## 特集 高浜原発1・2号機

## 高浜1・2号機の新規制基準適合性審査の問題点

## 高浜1・2号炉：老朽化原発の運転期間延長に関する問題

図1 原子炉崩壊熱除去に必要な設備構成

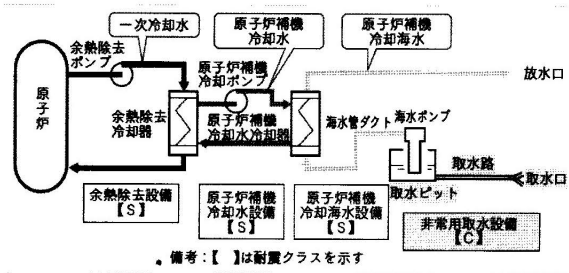
非常用取水設備とは、図1に示すように、原子炉停止後に余熱除去設備と原子炉補機冷却水設備によって運ばれてきた崩壊熱を海に放出するために必要な海水を取り入れる設備である。この設備が機能しなければ原子炉停止後の炉心の長期的冷却が不能になり、炉心の損傷、熔融に至る。従って安全上重要な設計基準対処設備と位置づけられている。その耐震クラスは余熱除去設備、原子炉補機冷却設備と同じSであって当然なところを、電力会社は最下位のCとしている。これは明らかに耐震基本設計の過誤であり、規制委員会がそれを見逃していることは審査の瑕疵である。(詳細は文献4に記述)

図2 原子炉下部キャビティに流出する熔融炉心の様相

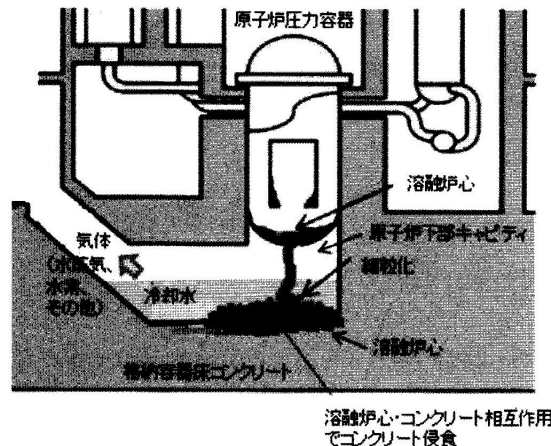
流出する事態になる場合には、図2に示すように、原子炉下部キャビティに注水、水張りした中で熔融炉心を受け止め冷却することで、熔融炉心・コンクリート相互作用(MCCI)の進行とそれに伴う水素の発生を抑制して水素爆発を防ぐという格納容器破損防止対策が採用されている。この対策には以下の大きな問題がある。

重大事故等対策の有効性評価では、注水開始は運転員による炉心熔融に至ったとの判断と空冷式非常用発電装置、注水用ポンプ等の準備に要する時間を30分とし、その時間遅れの不確かさの影響はわずか10分の遅れしか評価せず、また判断ミスや誤操作、機器の故障などはないものとしている。過酷事故の状況下において、このような短時間での運転員対応や故障のない機器の前提が現実離れしていることは、福島原発事故の実状から明白である。また、MCCIの解析には解析コードMAAPが用いられているが、水中条件での解析コード検証がされておらず、しかも国際的な専門家間で過小評価する特性があることが知られている。このような評価条件と評価手法による有効性評価は、「すべてがこのとおりになればこうなるというシナリオ(筋書き)」にすぎず、科学的妥当性を欠いている。規制委員会が別の解析コードを用いたクロスチェックを行わないことも審査の杜撰な点である。(詳細は文献1,2に記述)

原子炉下部キャビティを水張りして溶融炉心を受け止める方式は、労働者の安全と健康を確保する労働安全衛生法の詳細規定である労働安全衛生規則249条「水蒸気爆発を生じさせないために、溶融高熱物を取り扱うピットの内部には水を侵入させないこと」に反している。また、格納容器内には電気ヒータを使って水素を燃焼させるイグナイタが設置されるが、これは労働安全衛生規則280条「可燃性ガスが爆発の危険のある濃度に達するおそれのある箇所では、防爆構造電気機械器具でなければ使用して

高浜1号炉 Ss地震動を考慮した破壊靱性評価(深さ10mmの想定亀裂を用いた評価)  
(関西電力の「高浜発電所1号炉の耐震安全性評価書」に参照)

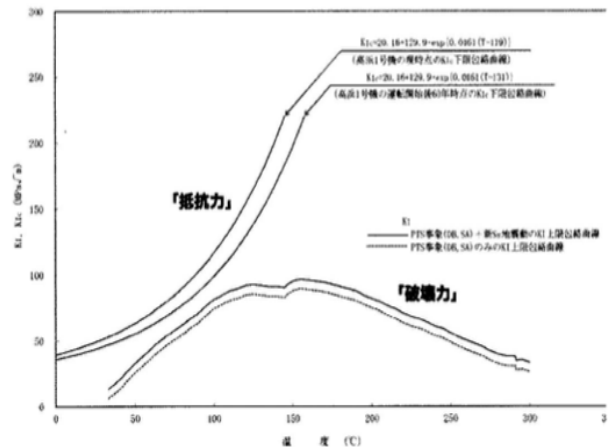
グラフは、原子炉容器に深さ10ミリのひび割れがあったときに、高浜1号炉で想定されている地震(Ss)が起きたときに配管破断事故が起き、緊急炉心冷却系による原子炉への注水がおこなわれたとき

れに耐える「抵抗力」が老朽化した原子炉に残っているのかをみようとしたものである。このグラフではかろうじて「破壊力」より「抵抗力」が上回っているが地震の大きさ、脆性評価、事故で発生する「破壊力」にはかなり不確かな要素がある。高浜原発で、こういう事故が起これば、原子炉が破壊されて、さらに深刻な事態に陥る、と理解すべきだと考える。
